Informe Final: EIC-Lanamme-INF-1275-2023

Evaluación del proceso de muestreo, ensayo y documentación de concreto fresco en el proyecto Rehabilitación y Ampliación de Ruta Nacional No. 32, Carretera Braulio Carrillo, Sección Intersección Ruta Nacional No. 4 (Cruce a Sarapiquí)-Limón

INFORME FINAL DE AUDITORÍA TÉCNICA EXTERNA

Figura 8. Ejecución del ensayo de Uso de almohadillas no adheridas

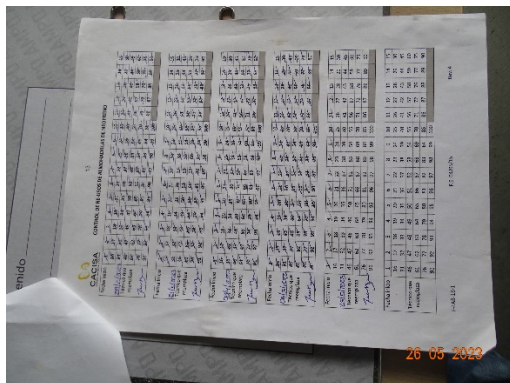
En la testificación al técnico C en concordancia al estándar INTE C22 (ASTM C1231) Uso de almohadillas no adheridas en la determinación del esfuerzo de compresión de cilindros de concreto endurecido, se evidenció un cumplimiento parcial del punto 6.1, debido a que no se asegura la redondez del cilindro. El detalle se encuentra en la OBSERVACION 1.

Otro punto que se observó consiste en que no se realiza en su totalidad el procedimiento indicado en el apartado 6.2 que indica “se miden las depresiones bajo un borde recto medido con un calibrador de alambre a través de cualquier diámetro y las cuales no deben exceder 5 mm”, además no se comprueba si los extremos del cilindro no reúnen esta tolerancia, tal como indica la norma “el cilindro no debe ser ensayado a menos que las irregularidades sean corregidas cortando o puliendo”.

En la **Figura 8** se observa la bitácora de “usos de las almohadillas” y la dureza de estas, las cuales sí cumplen con lo especificado en la norma.
